Keuringsverslag van een elektrische laagspanning- en zeer lage spanningsinstallatie

NIET CONFORM

Straatnaam Oudenaardsesteenweg
Huisnummer 662
Busnummer 4
Postcode 9420
Gemeente Erpe-Mere
Land België

Controlebezoek van een huishoudelijke installatie volgens (KB 08/09/2019) - AREI Boek 1- 6.5. en 4.2.4.3.

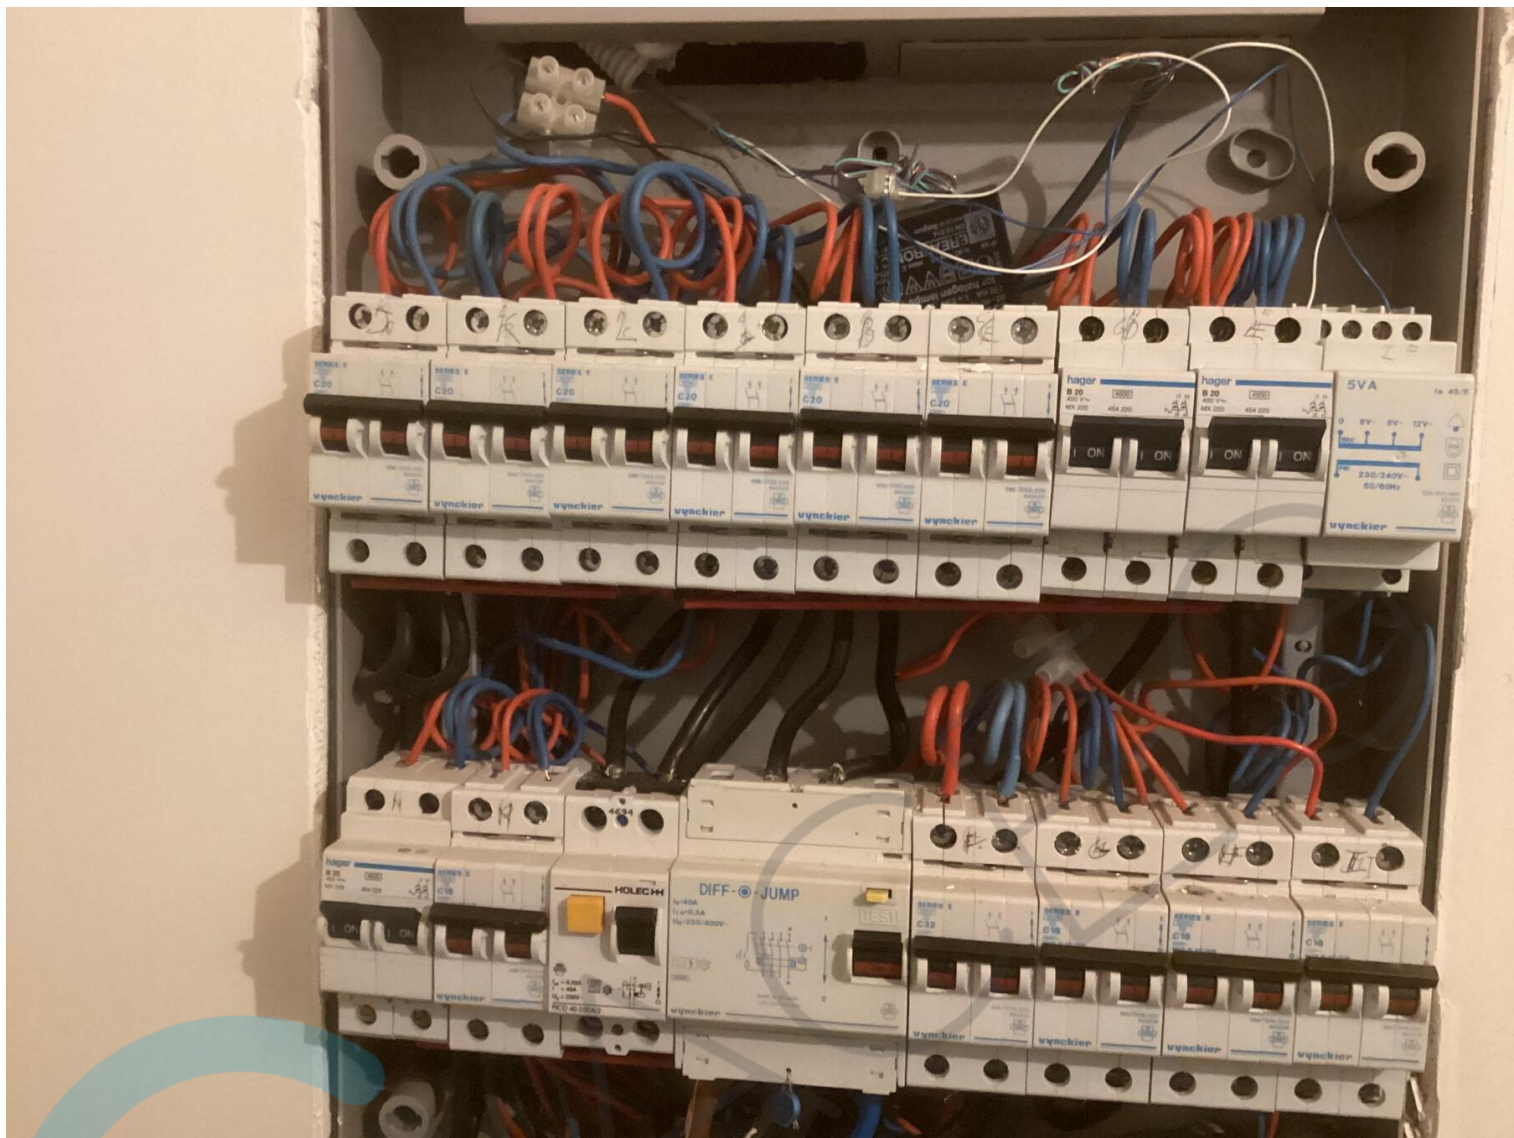
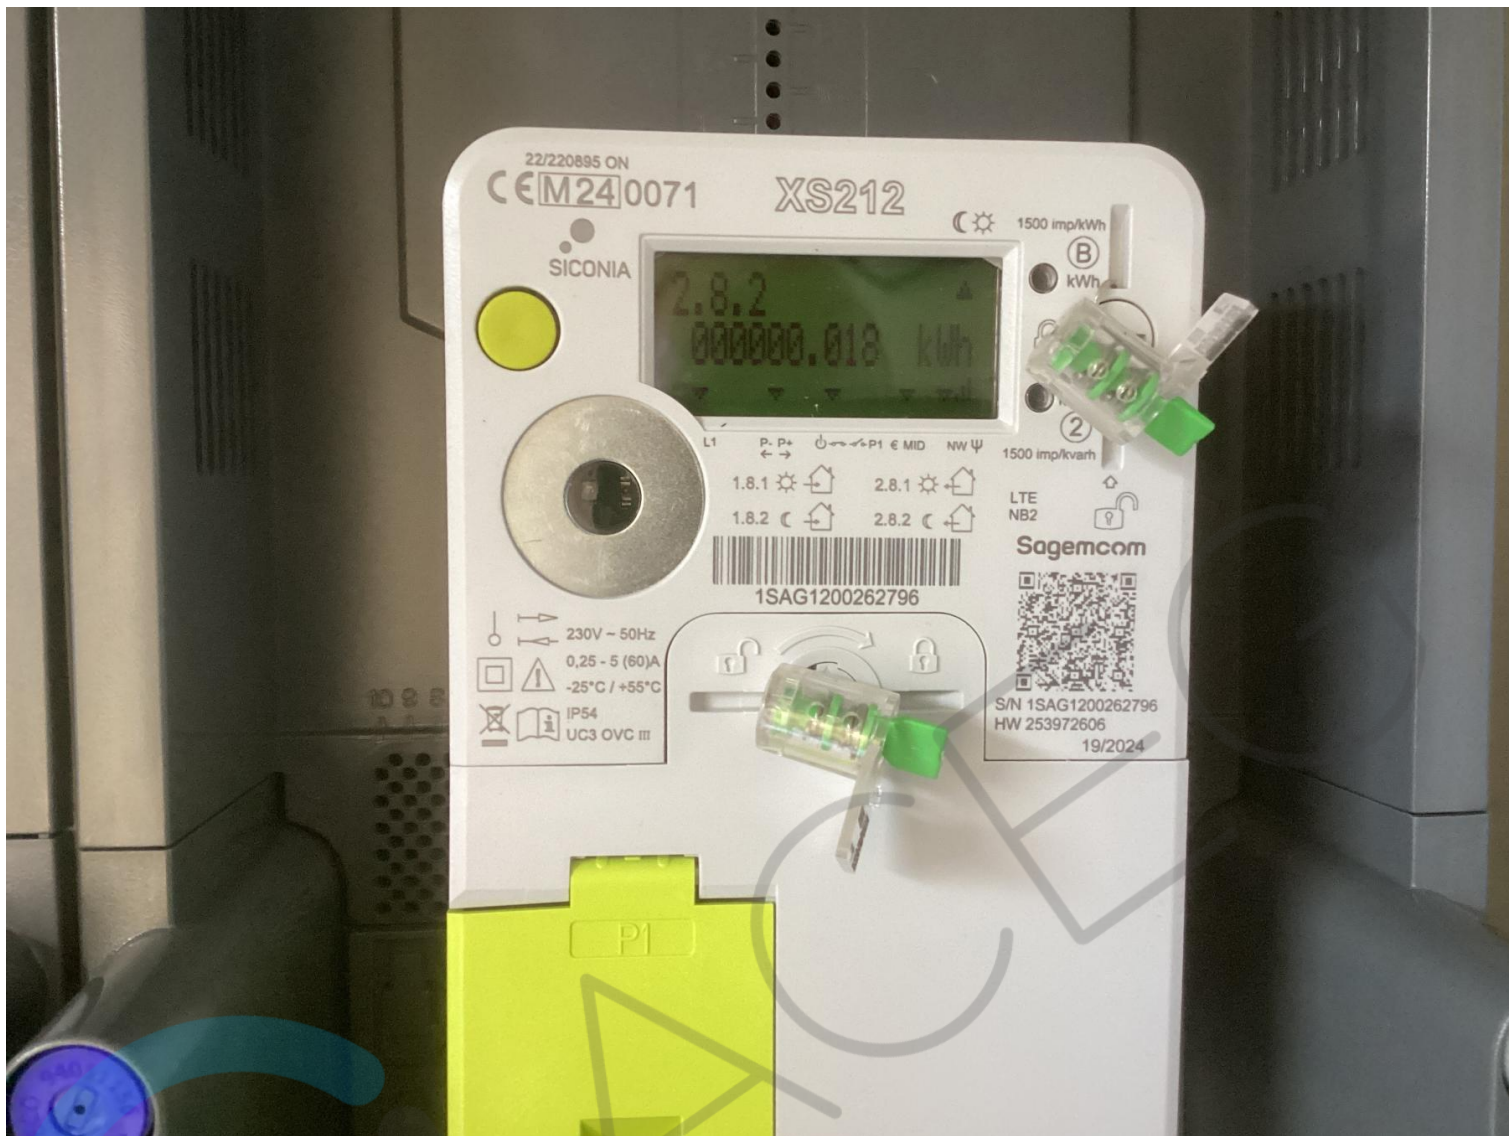
I1.01 Eéndraadschema van de installatie is niet aanwezig. (Boek 1 Afdeling 2.12 - 2.13 en 3.1.2)	
I1.03 Situatieschema van de installatie is niet aanwezig. (Boek 1 Afdeling 2.12 - 2.13 en 3.1.2)	
I5.01 De aanduiding van de stroomkringen en/of apparatuur, aansluitklemmen, enz dient aangebracht of vervuldigd te worden. (Boek 1 Onderafdeling 3.1.3.1. en 3.1.3.3.A. en 5.1.6.1)	Garage
I5.14 De nominale spanning dient duidelijk vermeld te worden op een oordeelkundig gekozen plaats. (Boek 1 Onderafdeling 3.1.3.3.)	Garage
I8.09 Bij aansluiting van meeraderige geleiders dient men aangepaste adereindhulzen te gebruiken. (Boek 1 Onderafdeling 5.2.6.1. en 1.4.1.2.)	Zie foto
I9.02 Loshangende schakelaars, contactdozen en/of aftakdozen dienen degelijk bevestigd te worden. (Boek 1 Afdeling 1.4.1. & 1.4.2)	Stopcontact living + keuken , zie foto
I9.07 Niet alle contactdozen op LS zijn kinderveilig conform NBN C 61-112-1:2017. (Boek 1 Onderafdeling 1.4.2.3. en 5.3.5.2.)	Stopcontact living + keuken, zie foto
